Arbeits-Nr. der Arbeitstexte und Arbeitswerte bzw. Standardtexte und Richtzeiten:
07-1698

Typ 124

Typ 129

Abdeckung Aggregaterraum
Sicherungsbügel (Pfeil)
Stecker Steuergerät KE
Schrauben
Steuergerät KE (N3)

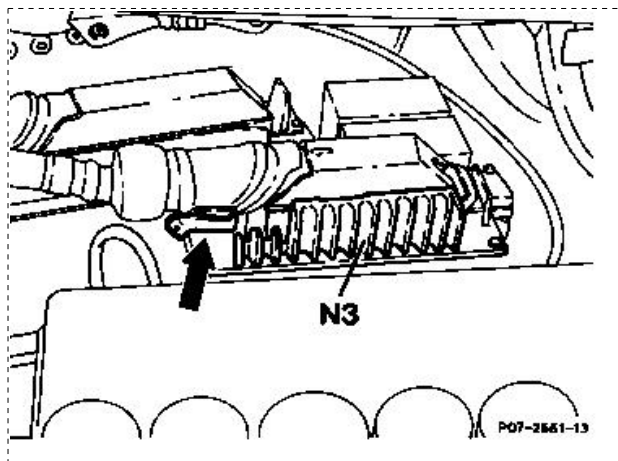
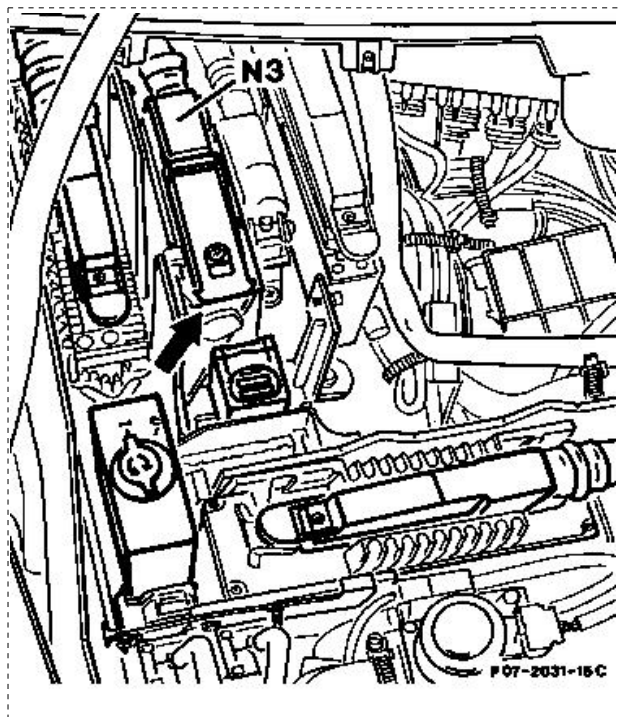
Durch eine Software-Änderung keine

Fehleranzeige mehr bei Fahrten in

Höhengebieten.

Seit August 1990 ist die Abstimmung für
Sekundärluftpumpe und Abgasrückführung
geändert (Einsatz der Bandendediagnose).

Seit September 1990 werden KE-Steuergeräte
mit geändertem Programm eingebaut.
Dadurch wird der Sollwert des Stromes am
elektrohydraulischen Stellglied beim
Einschalten der Zündung ohne
Zeitverzögerung erreicht.
Die geänderten Steuergeräte können auch bei
Fahrzeugen mit niedrigerer Fahrzeug-Ident-
End-Nr. eingebaut werden.

Seit April 1991 werden zur Reduzierung der Verbrennungsgeräusche ein in der Kennlinie geändertes Schaltgerät EZL und ein geändertes Steuergerät KE für den Verstellbereich der Einlaßnockenwelle eingebaut.
Der Gesamtverstellbereich der Einlaßnockenwelle wird auf 29 °KW (bisher 34 °KW) reduziert.

Ebenfalls wird die Frühverstellung der Einlaßnockenwelle bei Teillast über 5000/min von 17 °KW auf 14,5 °KW zurückgenommen.

Strom am elektrohydraulischen
Stellglied messen (KE-
Steuergeräte bis 09/90) : Beim Messen
des Stromes am elektrohydraulischen
Stellglied (nach Einschalten der Zündung) ist
eine Abweichung von +/- 13 mA vom
jeweiligen Sollwert zulässig. Nach 15 min muß
der jeweilige Sollwert erreicht werden.
Liegen die Stromwerte innerhalb der
vorgenannten Toleranz, so ist das Steuergerät
in Ordnung und deshalb nicht zu tauschen.

Das Steuergerät KE darf nur mit dem dazugehörenden Schaltgerät EZL eingebaut werden.
